ÁSHAMAR. Tillaga að breytingu á deiliskipulagi.

Tillaga að breytingu á deiliskipulagi

Dags.:	Mælikvarði:	Útgáfunr.:
21. janúar 2021	1:1000 @ A1	A1507-002-U01
Teikn./Yfirfarið: ÞK/HB	Teikn.nr.: 1/1

Skýringarmynd: Reitur 3

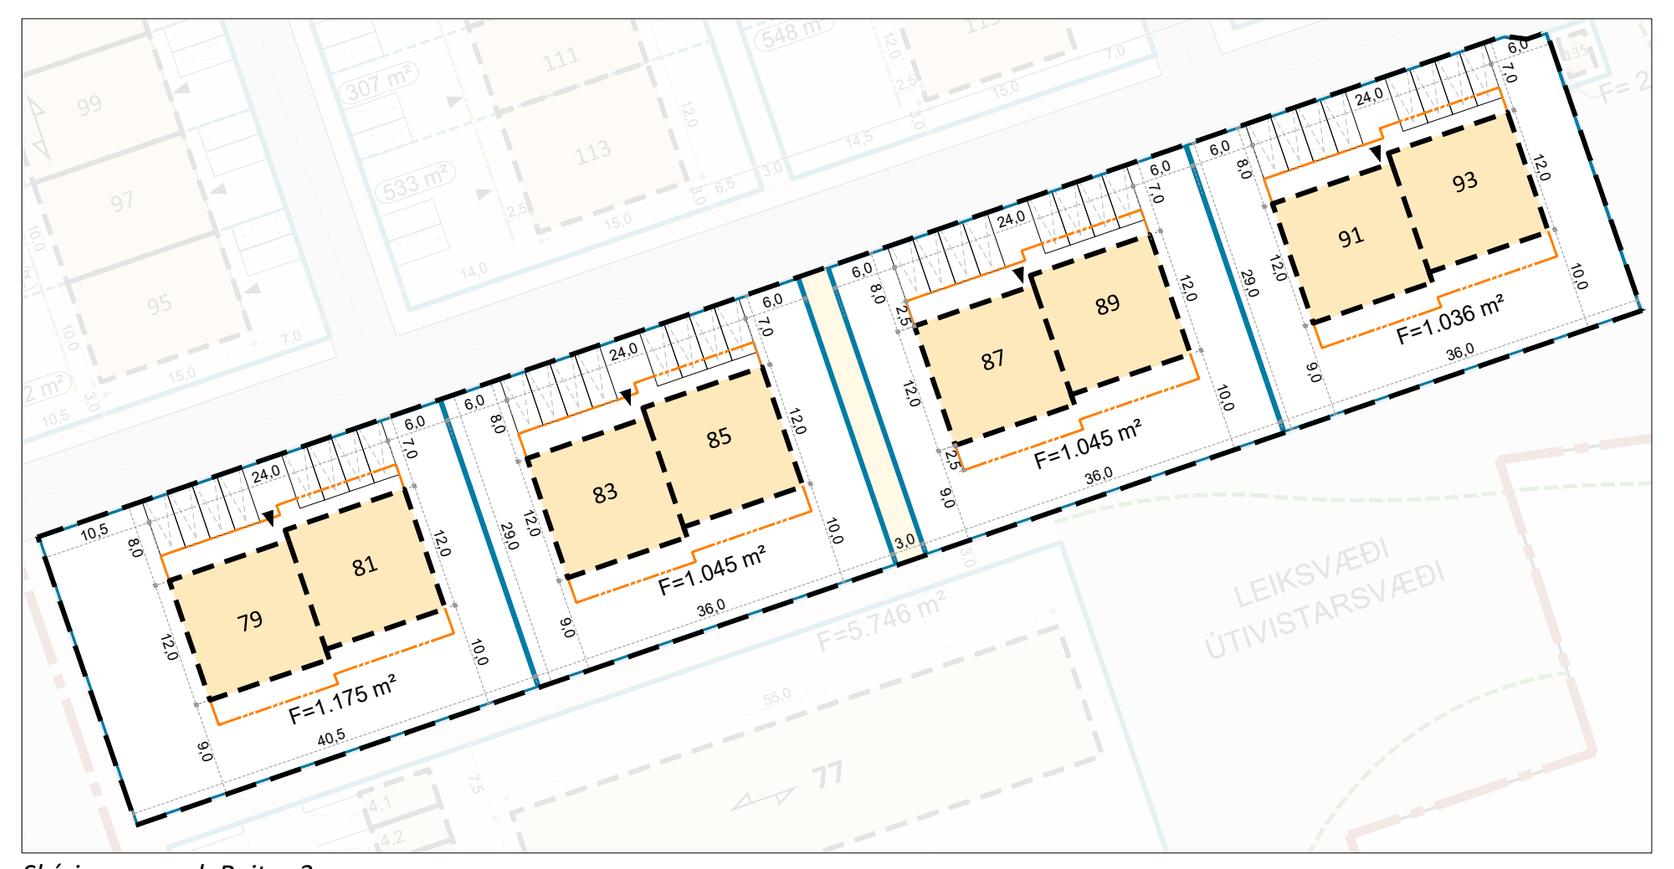
Á reit þrjú eru fjórar lóðir og á hverri lóð er heimilt að byggja íbúðarhús á tveimur hæðum fyrir 2-4 íbúðir. ~~eitt fjölbýli með fjórum íbúðum hvert. Lóðarstæðir eru sýndar á deiliskipulagsuppdrætti og mæliblöðum.~~

Grunnflötur byggingar á lóð	288 m²
Hámarksbyggingarmagn á lóð	576 m²
Fjöldi íbúða á lóð	2-4
Þakgerð	Hallandi þak, með frjálsri mænisstefnu.
Hámarksvegghæð (mænisþak)	6 m frá aðkomukóta jarðhæðar
Hámarkshæð ~~(mænisþak)~~	7,5 m frá aðkomukóta jarðhæðar
Fjöldi bílastæða á lóð	~~8~~ (2 fyrir hverja íbúð)
